臺中市西屯區惠國段90地號店舖及辦公室 新建工程環境影響說明書

第2次專案小組初審 簡報

開發單位 / 興富發建設股份有限公司

抽排水計畫及緊急應變計畫

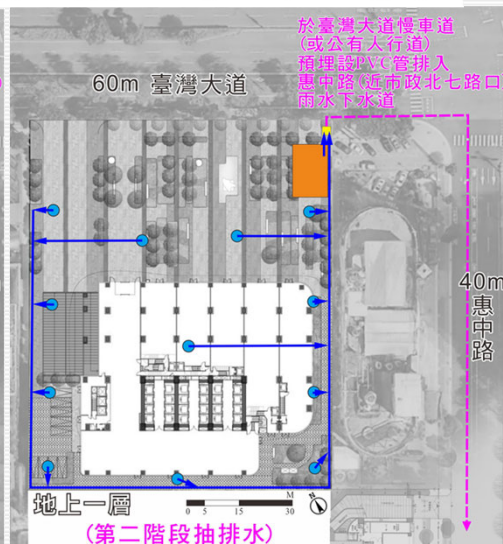
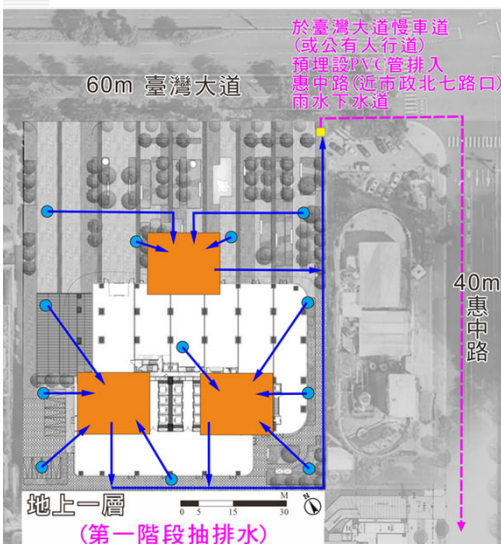
| ◆ 白委員子易 | | | |
|-------------------------------|--------|------------------------------------------------------------------------------------------------------------------------------------------------|-------------------|
| 2. 請補充說明施工期間地下室開挖抽排水之下水道系統容量。 | — | 感謝委員意見，本案地下室抽排水作業，規劃於臺灣大道預埋設PVC管匯入惠中路雨水下水道，惠中路雨水下水道（南H20~南H19）容許排水量為2.4 m ³ /sec，尚可負荷本案抽排水量0.204 m ³ /sec，綜合檢討詳表7.1.3-8。 | P.7-13 ~P.7-20 |

| 審查意見 | 原環說書內容 | 回覆說明 | 頁次 |
|------------------------------------------|--------|----------------------------------------------------------------------------------------------------------------------------------------------------------------------------------------------------------------------------------------------------------------------------------------------------------------------------------------------------------------------------------------------------------------------------------------|----------------------------|
| 1. 請補充因暴雨區域排水規劃。 | — | <p>本案地下室抽排水作業，規劃由臺灣大道預埋設PVC管（1支直徑60公分），往東銜接至惠中路雨水下水道系統，暴雨期間不影響基地旁之公共排水溝負荷。</p> <p>施工階段如發生大豪雨（24小時累積雨量達350毫米以上，或3小時累積雨量達200毫米以上，或1小時累積雨量達90毫米以上）至周邊排水溝有滿溢或發生淹水事宜時，關閉基地內部分抽水機之運轉，以減輕排水系統負荷，維護公共安全，降低災害損失。</p> <p>經檢討，周邊排水系統尚可負荷上游集水分區之地表逕流量，詳表7.1.3-8。</p> <p>此外，臺中市政府考量氣後變遷、單元二及新市政中心之開發等因素，近年來於市政路慢車道增設公共排水溝及市政路於河南路以西路段增設雨水下水道，並增設秋紅谷景觀公園（設置滯洪池）及公1-3公園（雨水調節回收池），疏緩單元二及新市政中心之排水，相關排水設施改善後，近年該區域已無淹水情形，市政路排水改善工程示意圖7.1.3-5。</p> | P.7-19 ~P.7-22 P.8-5 |

- ◆ 施工期間地下室抽排水量 (約 $0.196 \text{ m}^3/\text{s}$)，規劃由預埋設PVC管 (臺灣大道路側， $0.58 \text{ m}^3/\text{s}$) 匯入惠中路雨水下水道 (約 $2.4 \text{ m}^3/\text{s}$)。
- ◆ 北側臺灣大道公有人行道公共排水溝，將往西流入惠來路雨水下水道系統，排往下游惠來溪，經檢討，周邊排水系統尚可負荷各集水分區之逕流量。

- ◆ 施工階段如發生大豪雨 (24小時累積雨量達350毫米以上，或3小時累積雨量達200毫米以上或1小時累積雨量達90毫米以上) 至周邊排水溝有滿溢或發生淹水事宜時，關閉部分抽水機之運轉，以減輕排水系統負荷，維護公共安全，降低災害損失。
- ◆ 本案採逆打工法，當地上一層平台完成後，以逆打工法逐步施作至地下8層，並於筏基層設置抗浮基樁，屆時結構體自重足以抵抗地下水之上升浮力，已停止抽排水。

地下室開挖安全觀測系統

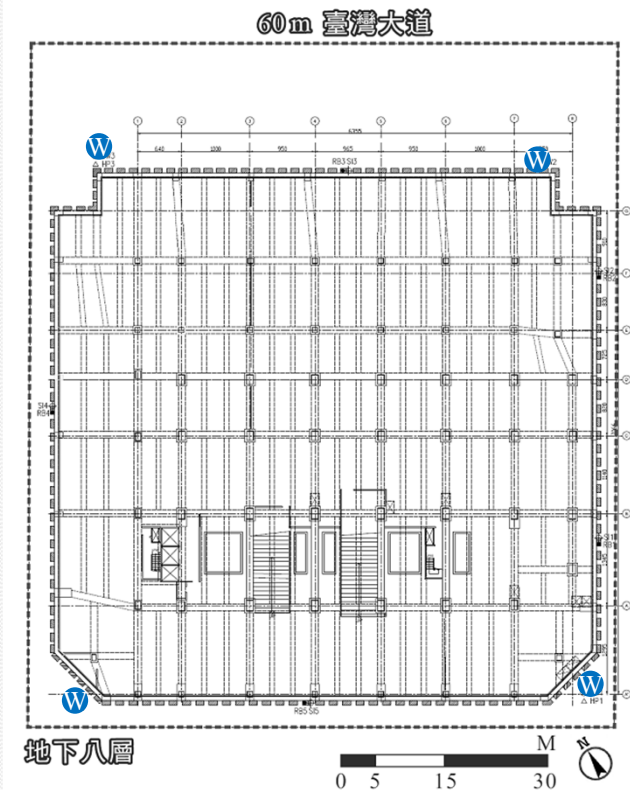
| ◆ 黃委員文鑑 | | | |
|-------------------------------------------------------------|--------|------------------------------------------------------------------------------------------------------------------------------------------------------------------|-------------------|
| 1. 本案施工期間之地下室開挖，設置相關檔土支撐及地下水抽排措施，請補充說明對鄰近建物或公共路面塌陷之防範及監測措施。 | — | 為預防地下室開挖期間可能造成鄰房建物、鄰近道路沉陷疑慮等安全問題，本案擬定地下室安全觀測系統，裝設傾度觀測管、鋼筋計、水位觀測井、建築物傾斜度計、沉陷觀測點等觀測設備，地下室開挖期間，平時每週觀測二次；基礎大底完成，平時每週觀測一次，地下室安全觀測系統設備規劃詳表8.1.1-1，安全觀測系統平面配置詳圖8.1.1-1。 | P.8-2 ~P.8-3 |

| ◆ 陳委員俊成 | | | |
|------------------------------------------------|--------|----------------------------------------------------------------------------------------------------------------------------------------------------------------------------------------------------------------------------------------------------------------------------------------------|-----------------------------------------------------------------|
| 3. 應補充地下水位之管控觀測井的佈置及觀測管理計畫。 | — | 本案施工期間裝設安全觀測系統，其中設有4處水位觀測井，分散於基地4個邊角，地下室開挖期間，平時每週觀測二次；基礎大底完成，平時每週觀測一次，詳表8.1.1-1地下室安全觀測系統設備規劃表、圖8.1.1-1安全觀測系統平面配置示意圖及附錄十七。 | P.8-2 ~P.8-3 附錄十七 |

- ◆ 現場適當位置埋設沉陷觀測釘並定期觀測，以瞭解開挖施工期間鄰近建物或路面下陷情況，以作為改善或補強措施之依據，確保鄰近建物或公共設施之安全。
- ◆ 施工期間裝設傾度觀測管、鋼筋計、水位觀測井、建築物傾斜度計、沉陷觀測點等觀測設備，依現場狀況佈設於工區內、周邊鄰房及道路，定期觀測基地及周邊鄰地之變化狀況。
- ◆ 當監測值超過警戒值時，將採取提高監測頻率；另監測值達行動值時，採取停止施工並啟動應變機制，待不良狀況改善或排除後，再恢復施工。

自行設置公共污水下水道管線銜接至臺中市政府公共污水下水道之人孔編號A6-17規劃圖說

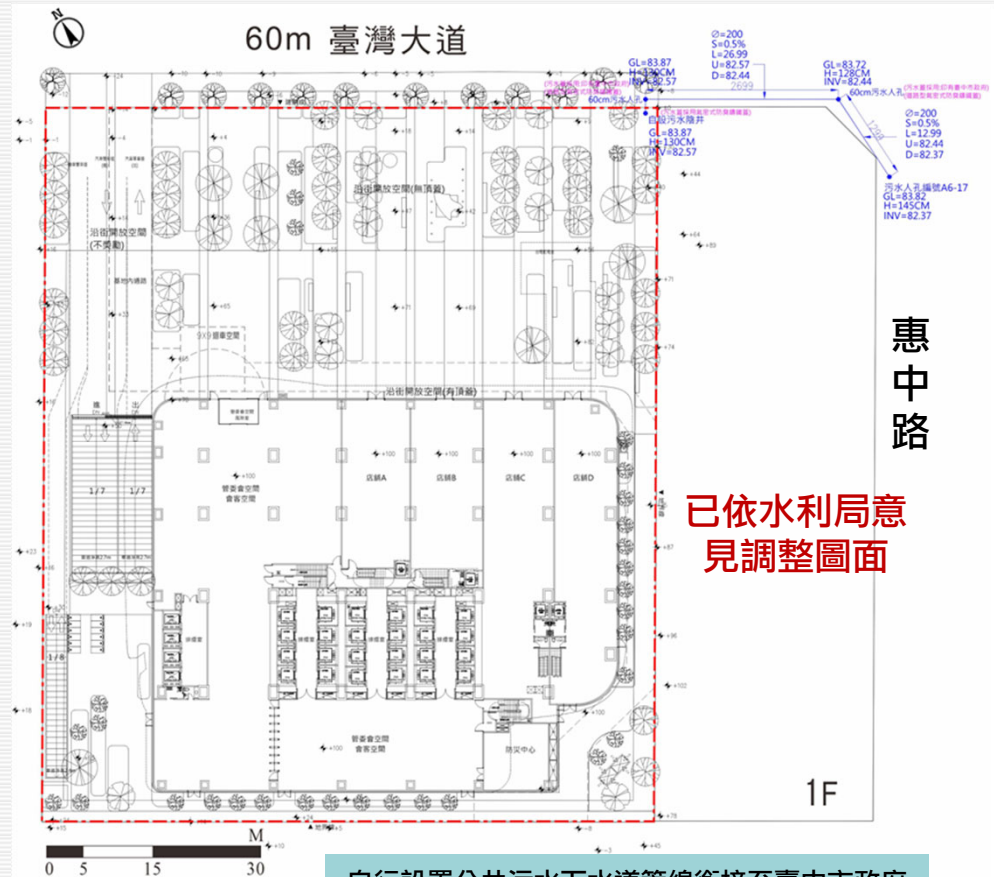
| ◆ 林委員秋裕 | | | |
|----------------------------------|--------|-----------------------------------------------------------------------------------------------------------------------------------------------------------------------------------------------------------------------------------------------------------------------------------------------------|---------------------------|
| 1. 申請自行設置公共污水下水道管線之作業，現況如何？ | — | <p>污水納管申請中。</p> <p>為減輕對臺灣大道公共排水溝之負荷，本案112年4月25日已函文向臺中市政府水利局，申請願自行設置公共污水下水道管線銜接至臺中市政府水利局公共污水下水道之人孔編號A6-17（詳圖5.2.3-2、附錄十四）。</p> <p>112年5月10日取得臺中市政府水利局回文（中市水污營字第1120038329號），本案將依其說明修正圖面後再次辦理套繪審查。未來本案將依臺中市政府水利局審定之公共下水道管線設計結果辦理，並依道路相關法規及主管機關規定申挖，預計營運期間大樓衍生之生活污水均可納入惠中路公共污水下水道系統。</p> | P.5-14 ~P.5-16 附錄十四 |

- ◆ 為減輕對臺灣大道公共排水溝之負荷，本案112年4月25日已函文向臺中市政府水利局，申請願自行設置公共污水下水道管線銜接至臺中市政府水利局公共污水下水道之人孔編號A6-17。
- ◆ 112年5月10日取得臺中市政府水利局回文（中市水污營字第1120038329號），本案依其說明修正圖面後再次辦理套繪審查。未來本案將依臺中市政府水利局審定之公共下水道管線設計結果辦理，並依道路相關法規及主管機關規定申挖，預計營運期間大樓衍生之生活污水均可納入惠中路公共污水下水道系統。

已依水利局意見調整圖面

雨水貯留利用設施、雨水貯集滯洪設施

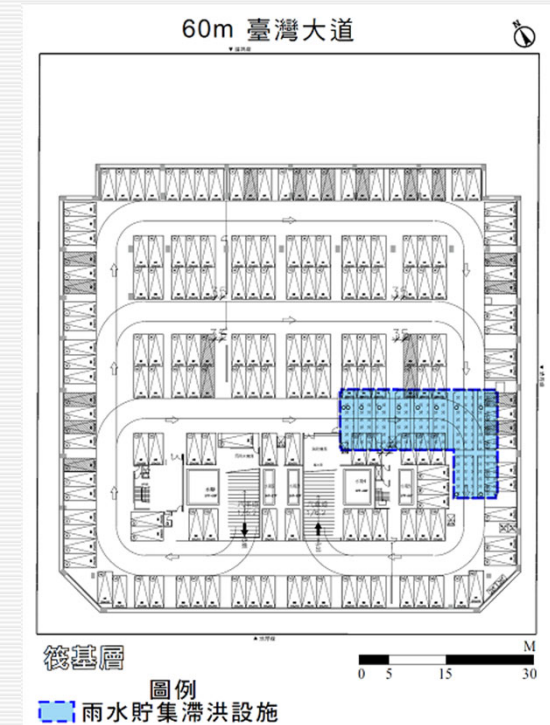
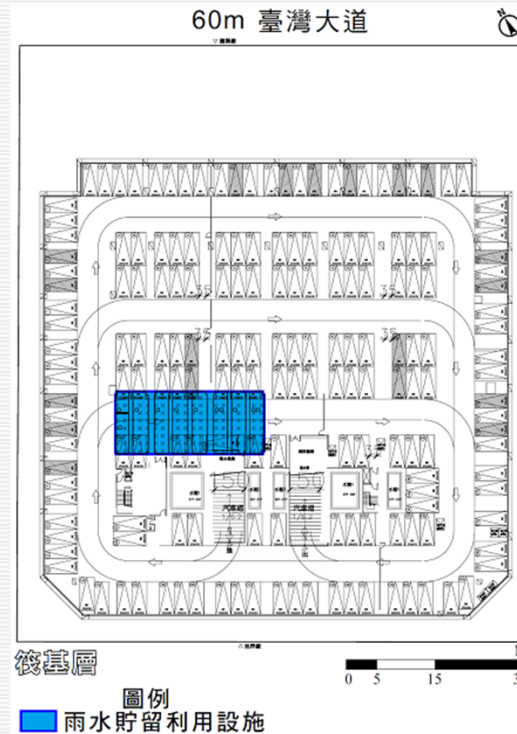
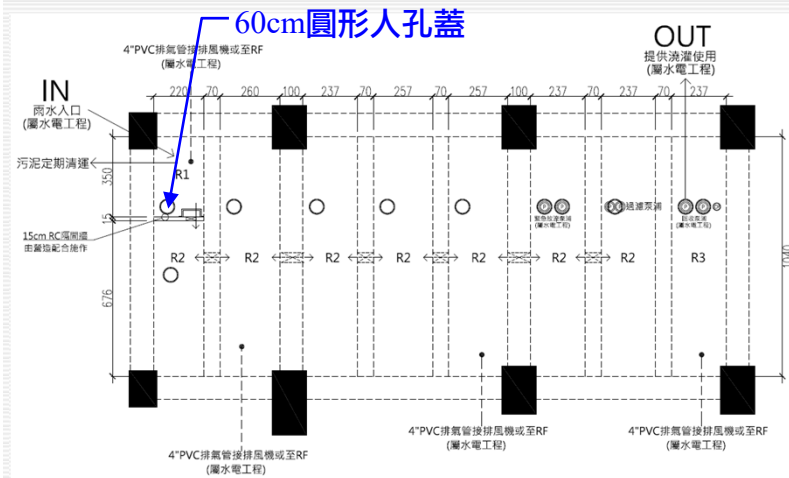
| ◆ 林委員秋裕 | | | |
|----------------------------------|--------|-----------------------------------------------------------------------------------------------------------------------------------------------------------------------------------------------------------------------------------------------------------------------------------------------------|---------------------------|
| 2. 雨水貯留利用設施設回收中間水槽，其功能之說明，請納在本文。 | — | <p>遵照辦理，相關說明將納入報告書第五章說明。</p> <p>本案於屋突層設置落水孔，將雨水收集至筏基層雨水貯留利用設施，經沉砂槽、回收中間水槽簡易過濾後貯存，雨水需經沉澱過濾流程，有設備空間放置之需求，故設置於筏基層，未來採定時抽取使用，供景觀噴灌使用，耗電量低。本案雨水貯留利用設施流程詳圖5.2.3-3。</p> | P.5-17 ~P.5-18 |

| ◆ 陳委員俊成 | | | |
|------------------------------------------------|--------|----------------------------------------------------------------------------------------------------------------------------------------------------------------------------------------------------------------------------------------------------------------------------------------------|-----------------------------------------------------------------|
| 2. 應補充標示雨水貯留與滯洪池的污泥清除維護管道的位置及尺寸。以確保未來營運時能順利清淤。 | — | 遵照辦理， 本案雨水貯留利用設施、雨水貯集滯洪設施於沉砂槽均設有60公分圓形人孔蓋，供污泥清除維護使用 ，詳附錄十五「雨水貯留利用設施、雨水貯集滯洪設施」。 | 附錄十五 |

- ◆ 本案於屋突層設置落水孔，將雨水收集至筏基層雨水貯留利用設施經沉砂槽、回收中間水槽簡易過濾後貯存，供景觀噴灌使用，因需經沉澱過濾流程，有設備空間放置之需求，故設置於筏基層。
- ◆ 筏基層另設置一處雨水貯集滯洪設施，收集地上一層區內排水溝收集之地表逕流，以遲滯地表逕流量。
- ◆ 本案雨水回收系統合計設置容量約823m³（雨水貯留利用設施350 m³、雨水貯集滯洪設施473 m³），已達應設置量體425.3 m³之要求。

- ◆ 雨水貯留利用設施、雨水貯集滯洪設施於沉砂槽均設有60公分圓形人孔蓋，供污泥清除維護使用。

燈光照明計畫、外觀玻璃帷幕

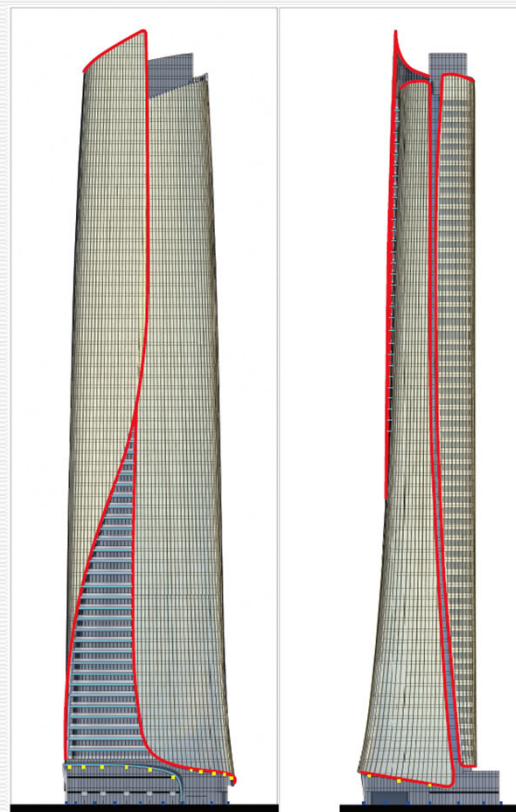
| ◆ 陳委員俊成 | | | |
|------------------------------------------------|--------|----------------------------------------------------------------------------------------------------------------------------------------------------------------------------------------------------------------------------------------------------------------------------------------------|-----------------------------------------------------------------|
| 1. 應補充夏季及冬季不同太陽角度照射下，本建物的反光眩光對周圍建物的影響。 | — | 感謝委員意見，本案為舊建照開發案，建照掛件時間為109年6月24日，依據108年11月4日修正發布之建築技術規則建築設計施工編第308-1條：可見光反射率不得大於0.25。 考量基地位於臺灣大道百貨商圈周邊，為避免外觀玻璃產生光害眩光疑慮， 本案承諾採用之外觀玻璃帷幕，其可見光反射率小於0.2低反射玻璃，符合綠建築標章檢討及建築技術規則建築設計施工編之規定。 另依據「建築技術規則建築設計施工編」第39條之1規定檢討冬至日所造成之日照陰影，經檢討產生完全無日照及日照不足一小時範圍均落於基地內，檢討結果不影響鄰房之日照，如圖7.1.9-1。 | P.5-24 P.7-43 ~P.7-44 |

| ◆ 吳委員朝景 | | | |
|------------------------------|--------|------------------------------------------------------------------------------------------------------------------------------------------------------------------------------------------------------------------------------------------------------------------------------------------------------------------------------------------------------------------------------------------------------------------------------------------------------------------------------------------------------------------------------------------------|----------------|
| 2. 本案之照明計畫如何。 | — | <p>本案建築物外觀於夜間採三時段燈光計畫（18:00~20:00、20:00~21:00、21:00~22:00），於陽台收邊造型、大邊框造型設置LED線型投光燈，建築雨棚底面、建築周圍地面則設置LED嵌入式頂燈、地埋燈，透過智慧燈控系統來予以控管，減少夜間高樓燈光影響，並營造夜間燈光造型意象，詳圖5.2.2-1。</p> | P.5-4 P.5-7 |

- ◆ 建築物外觀於夜間採**三時段燈光計畫**（18:00~20:00、20:00~21:00、21:00~22:00），於**陽台收邊造型、大邊框造型**設置LED線型投光燈，**建築雨棚底面、建築周圍地面**則設置LED嵌入式頂燈、地埋燈，**透過智慧燈控系統來予以控管**，**減少夜間高樓燈光影響**，並營造夜間燈光造型意象。

- ◆ 本案為舊建照開發案，依規可見光反射率不得大於0.25，**為友善環境，為避免外觀玻璃產生光害眩光疑慮**，**本案承諾採用之外觀玻璃帷幕，其可見光反射率小於0.2低反射玻璃**，符合綠建築標章檢討及建築技術規則建築設計施工編之規定。
